## Fagnotat

Vår referanse: PLAN-2022/20467-23  
Saksbehandler: Jon Fartein Lygre Hoel  
Dato: 03.11.2023

## Forslag til detaljregulering anbefales vedtatt Fana, Gnr. 13, Bnr. 107 mfl., Jacob Kjødes veg, Arealplan-ID 64570000

Figur 1. Forslag til ny bebyggelse markert med rød ring. Parkanlegget til Kjødeeiendommen i forgrunnen.

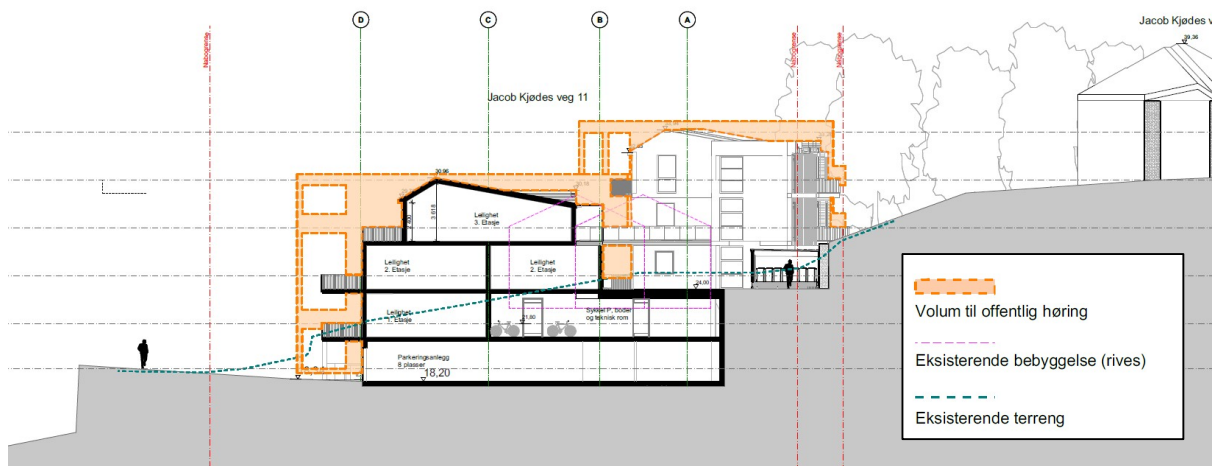
I planforslaget blir det foreslått et strøkstilpasset leilighetsbygg med et moderne uttrykk. Maksimal utnyttelsesgrad er foreslått til å være %BRA= 140, som skal tilsvare 14 boenheter. For å gjøre bebyggelsen mer tilpasset strøkskarakter og en menneskelig skala, er byggegrensen trukket inn fra vest og sør. Inntrekningen fra vest er også gjort for å redusere fjernvirkning.

Søndre del av bebyggelsen som ligger mot Jacob Kjødes veg ligger én etasje lavere enn nordre del. Nordre dels øverste etasje blir splittet opp i to volum med åpning imellom for å ivareta lys og sikt for eksisterende bebyggelse i nord. I forslaget er bebyggelsen illustrert med saltak. Søndre del er lavere for å ikke bli for ruvende i møte med vei. Variasjonene i tak er sikret i bestemmelsene ved at hovedform skal være sal- eller mansardtak. Vi slutter oss til foreslåtte byggehøyder, grad av utnyttning og bebyggelsesstruktur.
